ZZW/7021/7/2017/ARY

Dot. Postępowanie nr 108/WZP/2017 na Wydarzenie muzyczne promujące oddanie do użytku drugiego odcinka bulwarów nad Wisłą oraz wyłonienie operatora animującego przestrzeń publiczną bulwarów i pawilonów w sezonie 2017

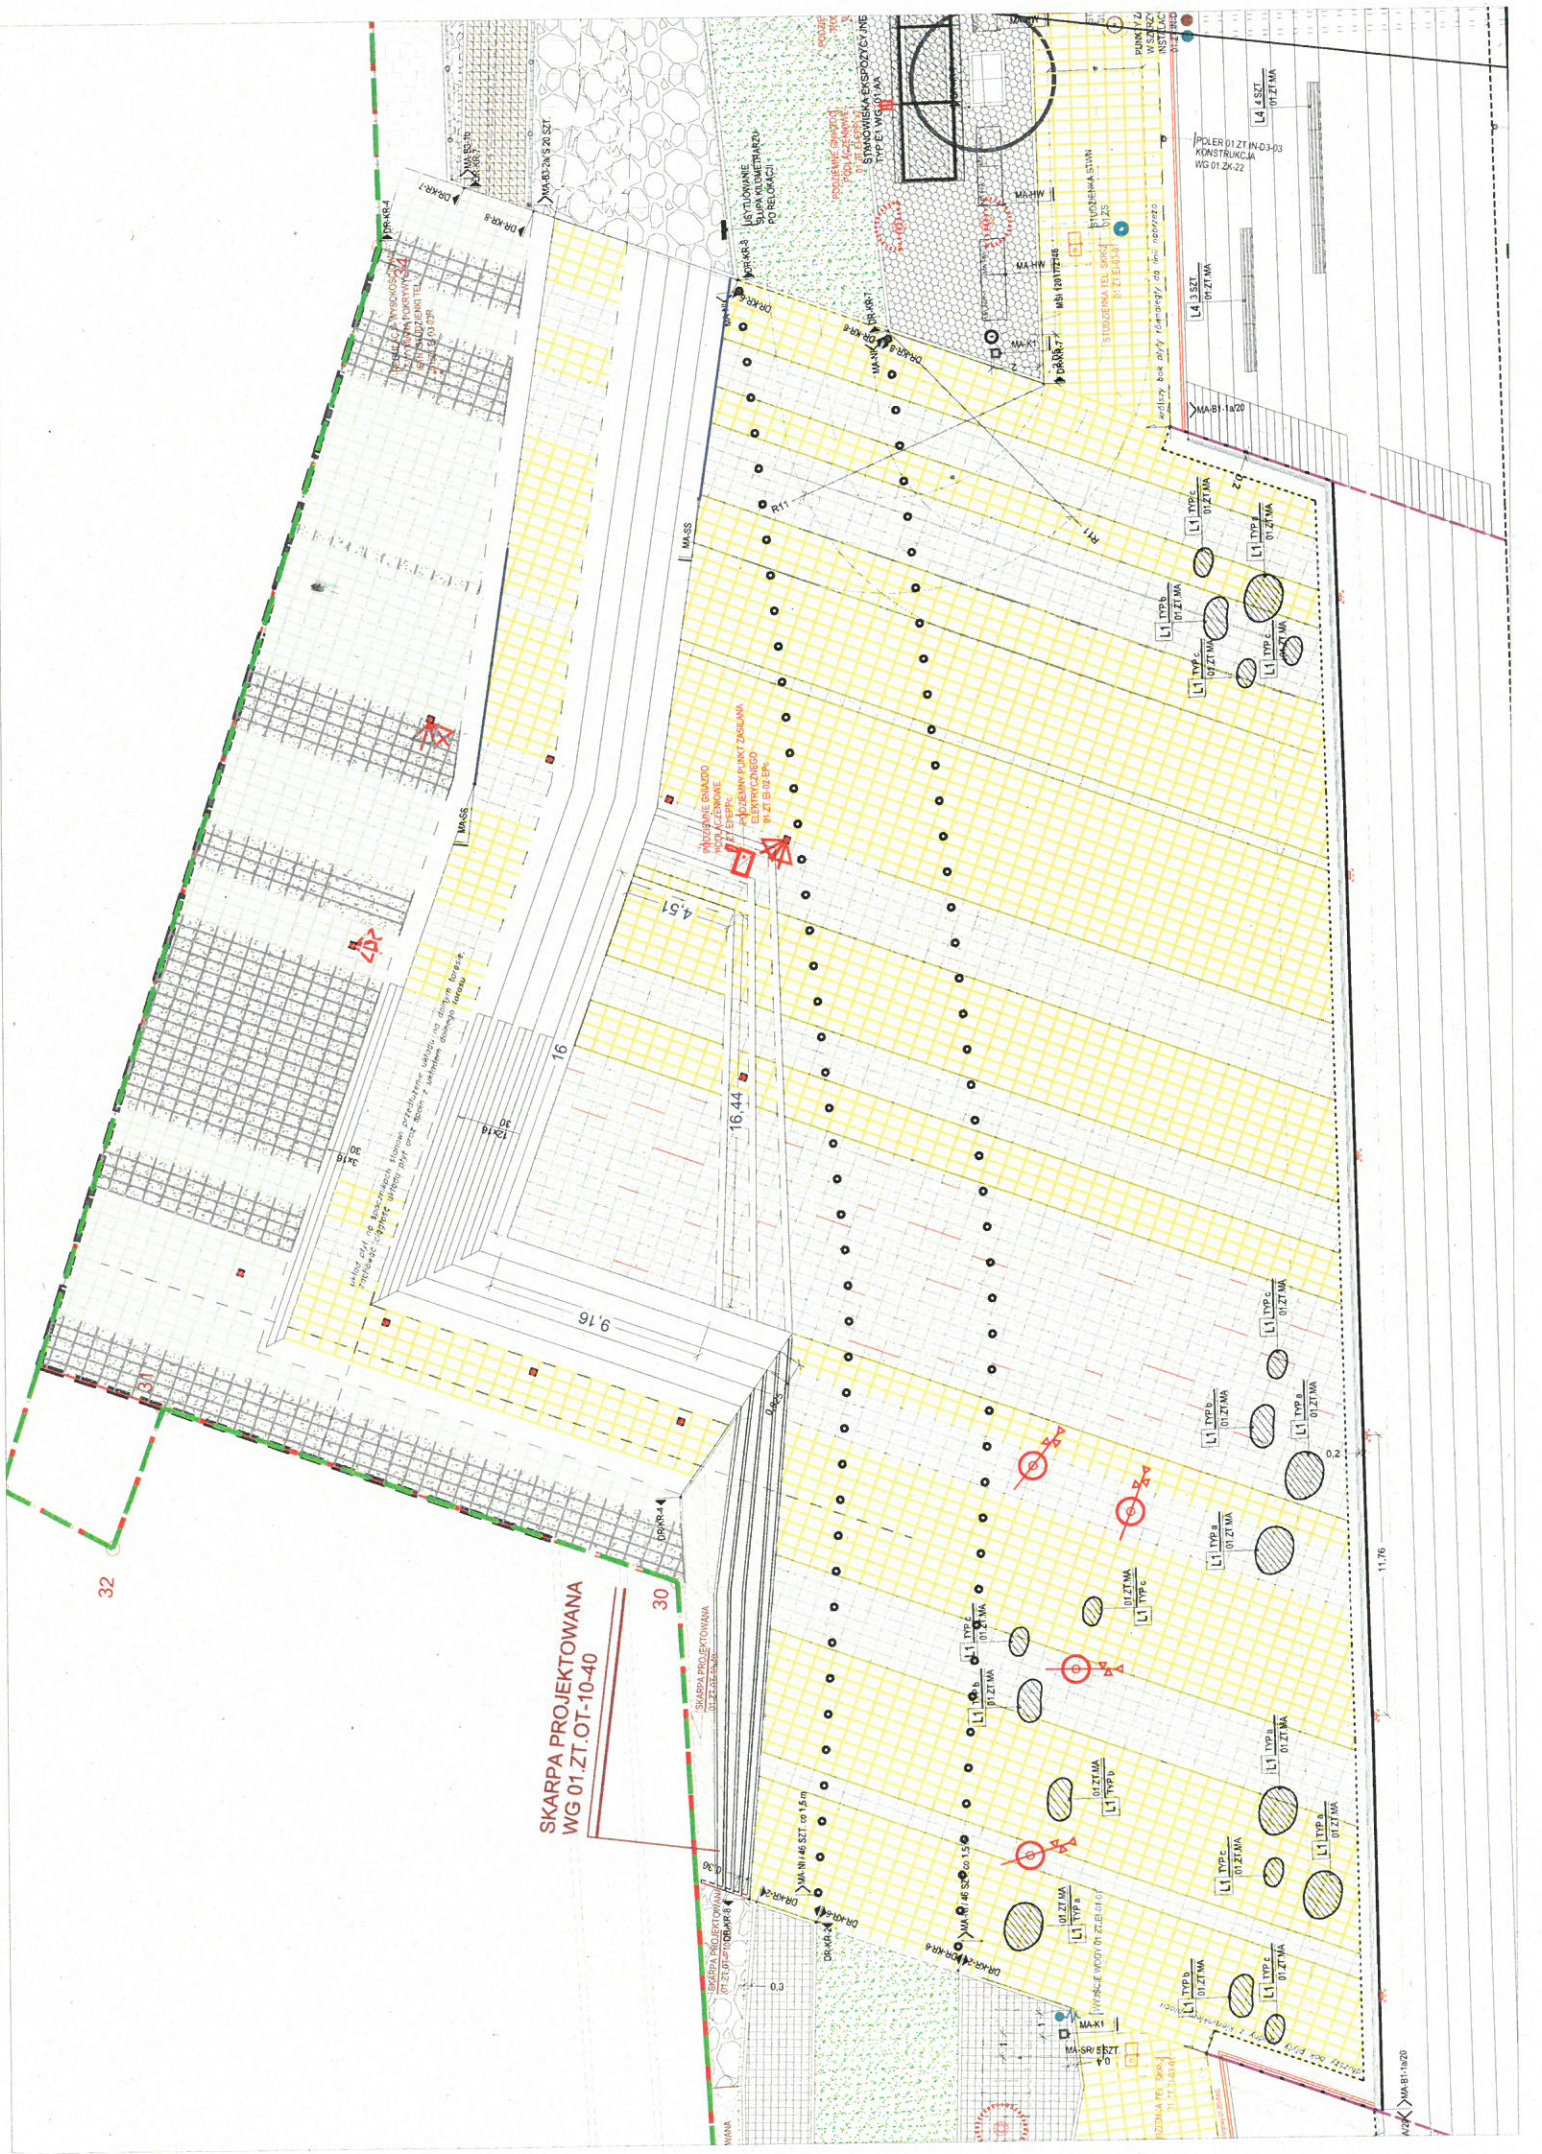
„Chciałabym zapytać do której godziny 7 czerwca należy złożyć ofertę oraz jakie są wymiary przestrzeni przeznaczonej pod scenę?”

„Jakie wymiary może mieć scena postawiona w amfiteatrze?”

Scena amfiteatru ma kształt trapezu o wymiarach 16m x 4,5m x 16m x 9m, zgodnie z załączonym rysunkiem.
